Oggetto: 38th America's Cup 2027 – Progetto delle opere a mare

OSSERVAZIONI DELLA REGIONE CAMPANIA PER LA CABINA DI REGIA DEL 20 NOVEMBRE 2025.

NOTE TECNICHE SUL PROGETTO ESECUTIVO DELLE OPERE A MARE

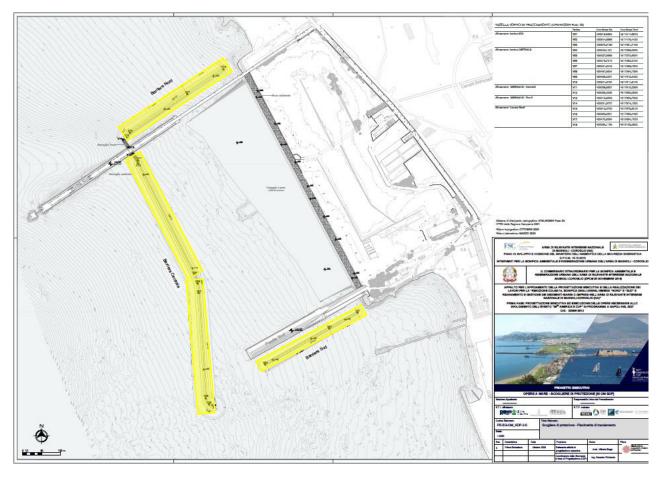
ed i contenuti del progetto esecutivo sviluppato dall'RTI DEME nel 2025 è rappresentata essenzialmente dalla previsione di opere di difesa, formate da scogli naturali, da collocare a protezione dello specchio acqueo antistante l'attuale colmata ed in parte a profilo dei pontili esistenti posti all'estremità della colmata stessa. Tali infrastrutture, mai previste nelle precedenti soluzioni progettuali, pur essendo state classificate come opere temporanee nelle documentazioni rese al Ministero dell'Ambiente e dello Sviluppo Energetico nell'ambito della procedura di assoggettabilità a VIA, non sono considerate tra quelle "temporanee" nella nota inviata dal Commissario di Governo del 14/11/2025.

Il progetto delle opere a mare, nell'insieme, configura un porto turistico sebbene dichiarato temporaneo con opere foranee (definite come scogliere non collegate) per una lunghezza superiore a 1000 m con larghezza al fondo di circa 30 m e quota di estradosso pari a +2.0 m e +4.0 m dal livello del mare

Nella planimetria sopra riportata in giallo le opere a scogliera **non previste** nel progetto a base di appalto del 2009, nel progetto DEME del 2010 e del PFTE del 2020 di INVITALIA.
